**Zienswijzennota
Wijzigingsplan 'Busbaan Wijckerpoort'**

Het wijzigingsplan 'Busbaan Wijckerpoort' vormt het nieuwe planologische kader voor de realisatie van een busbaan tussen de Velsertaverse (N197) en het busstation Beverwijk.

Het wijzigingsplan heeft vanaf 8 juli 2022 gedurende zes weken, zodoende tot en met 18 augustus 2022, ter inzage gelegen. Binnen deze termijn zijn vier zienswijzen ingediend. De zienswijzen zijn tijdig ingediend en ontvankelijk.

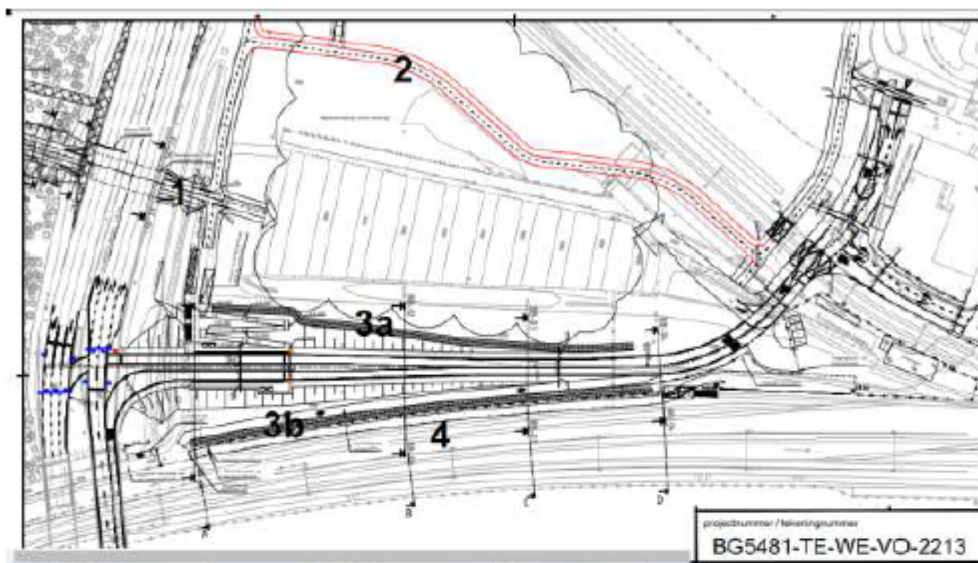
De tekening 5 in de toelichting is zoals gezegd van 2019 en is achterhaald. De juiste tekening is net als alle stukken op de gemeentewebsite te vinden: <https://www.velsen.nl/hov-station-beverwijk>. Een

uitvergroot deel van de tekening zie hieronder. De aanpassingen die in de Inspraakrapportage zijn vastgesteld, zijn in deze tekening nog niet verwerkt. Vier opvallende zaken:

- 1) In het verlengde van de nieuwe onderdoorgang is het fietsvoetpad gepland zodat doorzicht is verzekerd (aspect sociale veiligheid);
- 2) Bestaande fietspad zal tijdelijk uitgebreid worden met een voetpad (rode lijn) en nabij spoorwegovergang achter bestaande parkeerplaatsen langs gelegd worden;
- 3) Ter weerszijden van de busbaan liggen greppels waarin water kan bezinken;
- 4) De huidige sporen 10 en 11 liggen buiten de ruimte die vereist is voor de busbaan en kunnen een bestemming krijgen zoals in het groen en waterplan was geopperd.

1. Zie de reactie onder punt 1 bij Indiener 1.
2. De genoemde afbeelding was bedoeld als indicatieve visualisering voor de toekomstige busbaan. Doordat deze afbeelding echter onduidelijkheid geeft wordt deze in de plantoelichting vervangen door een andere. Hierop is geen fietspad parallel aan de busbaan aangegeven. Dit fietspad - vanaf de aantakking met de nieuwe onderdoorgang - is namelijk geen onderdeel van de aanleg van het project HOV Station Beverwijk. De precieze route van het fietspad moet nog worden bepaald bij de ontwikkeling van het gebied Wijckerpoort.

3. Afbeelding 5 (schetsontwerp) is geüpdatet waarbij een onjuiste route van het fietspad en een onjuiste locatie van een onderstation zijn verwijderd;
4. De randvoorwaarde "Afstromend hemelwater in de "driehoek" dient niet afgevoerd te worden via de twee bestaande systemen, omdat deze al te zwaar belast zijn." is toegevoegd in paragraaf 4.9.

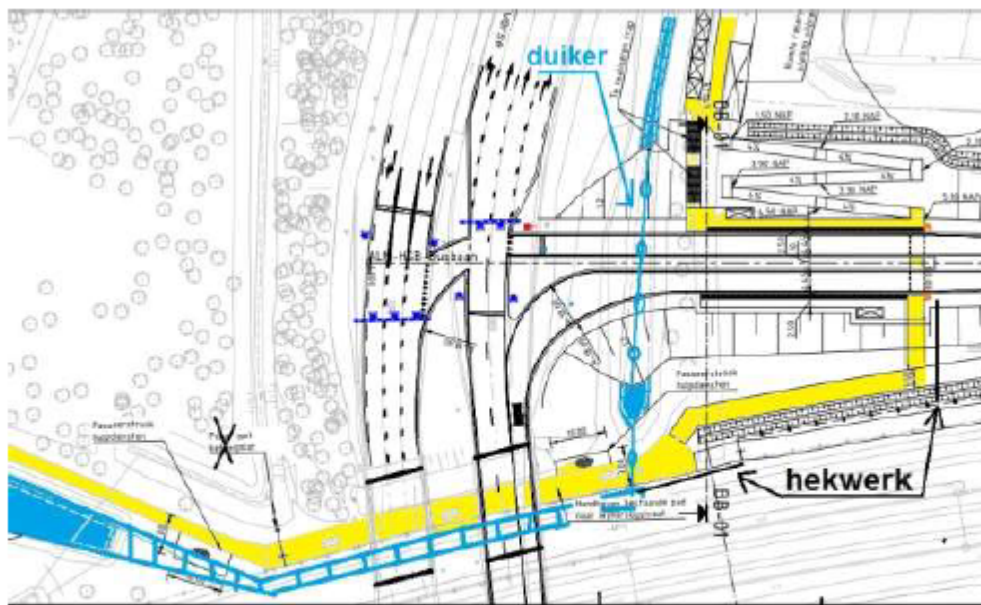
De beschrijving in de toelichting wijkt af van het vastgestelde plan HOV Station Beverwijk zowel wat betreft tracé voetfietspad als de afwatering en laat onvermeld dat er ook nog een opgave is vanuit het Groen en Waterplan zoals in het bestemmingsplan Bedrijventerreinen Velsen-Noord is vermeld.

Het wijzigingsplan Busbaan Wijckerpoort moet tekstueel ook in die zin flexibel zijn. Als bewoners van Velsen-Noord zijn wij nog steeds van mening dat met een beperkte aanpassing de huidige hoogwaardige kwaliteit van de parkverbinding in stand kan blijven. In onderstaande figuur in geel de wandelverbinding aangegeven en in blauw een extra open gedeelte van de Scheybeeck. Deze extra wateroppervlakte is een alternatief voor de vereiste compensatie van de duiker onder de busbaan. Aantasting van onze groene buffer het bosplantsoen naast de huidige vijver, kan dan achterwege blijven.

2. *Zie de reactie onder punt 1 bij Indiener 1.*
3. *Zie de reactie onder punt 1 bij Indiener 1. Voor wat betreft de vermeende aantasting van het bosplantsoen door watercompensatie, aangenomen wordt dat het gaat om de waterpartij tegenover de Wijkeroogstraat 40-50. Het ontwerp voor aanpassing van de waterhuishouding (zie bijlage 10 bij de plantoelichting) gaat er van uit dat hiervoor geen bomen/struiken gerooid hoeven te worden.*
